รายการประกอบแบบก่อสร้าง
อาคารอเนกประสงค์ (เพิ่มเติม)
สถาบันพระบรมราชชนก (โครงสร้างด้านแผ่นดินไหว)
แบบเลขที่ ๑๐๑๗๗
รายการประกอบแบบ เอกสารเลขที่ ๐๔-๔๐๘๗๕-๙๗๖๗๖๙-๖๙
รายการประกอบแบบ เอกสารเลขที่ ๐๔-๔๐๘๗๕-๙๓๖๘๘๑-๖๙
สถาบันพระบรมราชชนก จังหวัดนนทบุรี

เพื่อให้เกิดประโยชน์สูงสุดในการใช้งาน อาคารอเนกประสงค์ สถาบันพระบรมราชชนก (โครงสร้างด้านแผ่นดินไหว) จึงมีข้อกำหนดเพิ่มเติม ดังนี้

รูปแสดงพื้นที่ติดตั้งฝ้าเพดาน Aluminium composite

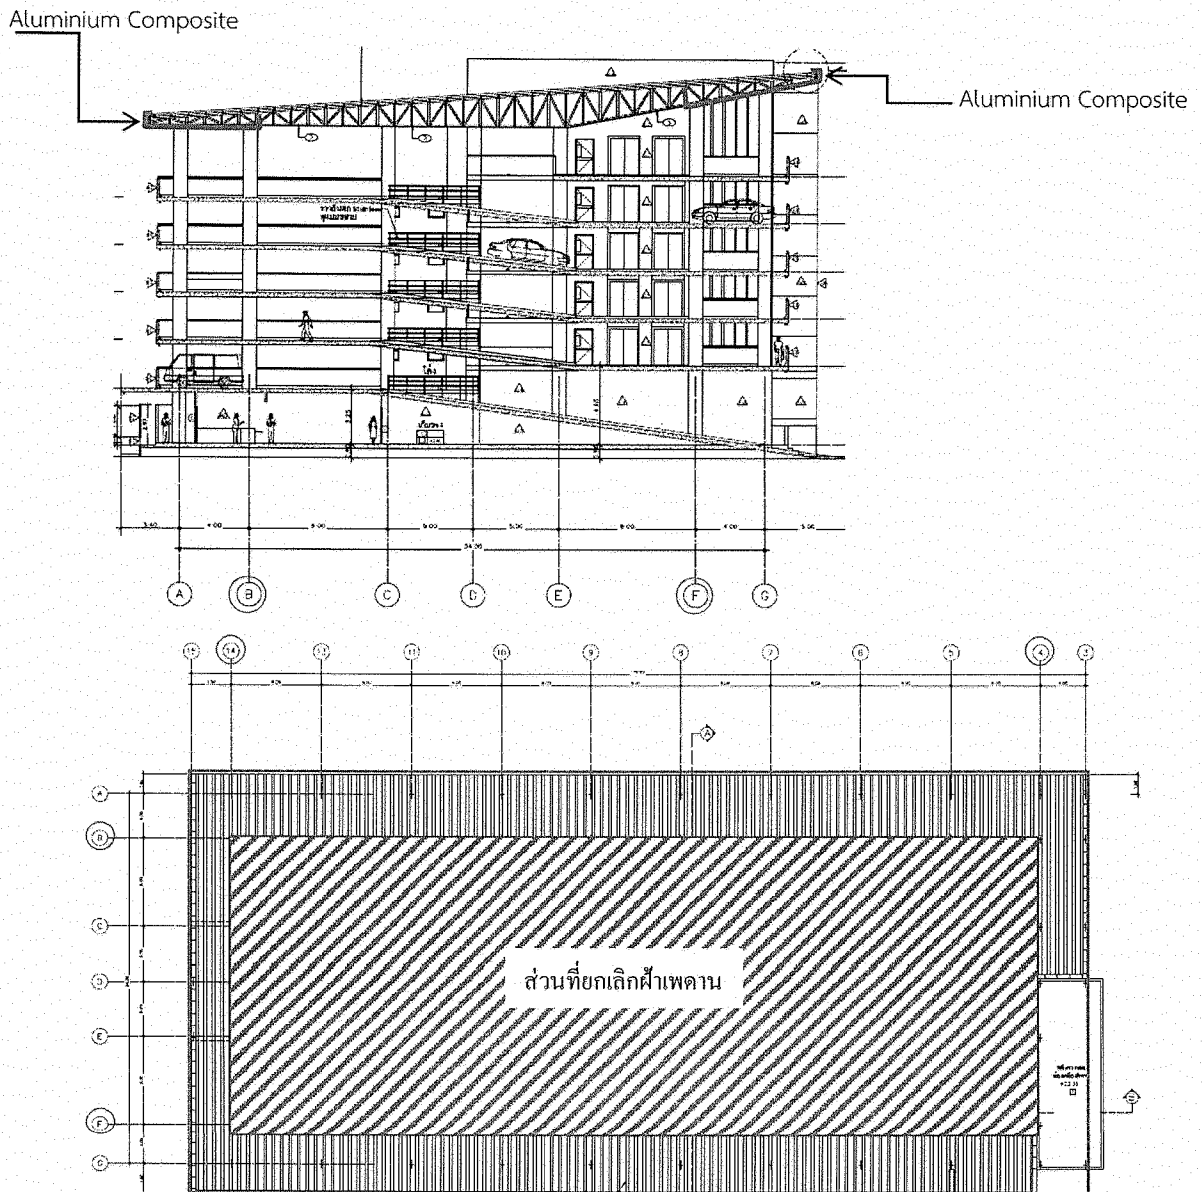
5.6. งานฝ้าเพดาน Aluminium Composite ที่ติดตั้งบริเวณหลังคาชั้นบน ให้ติดตั้งเฉพาะบริเวณขอบหลังคา ด้านนอก โดยแนวติดตั้ง ให้จบที่แนวเสาภายในของแนวเสา F,B,4,14 ส่วนที่จบแนวแผ่น Aluminium Composite ให้พับแผ่นขึ้นไปชนกับท้องหลังคาตลอดแนว
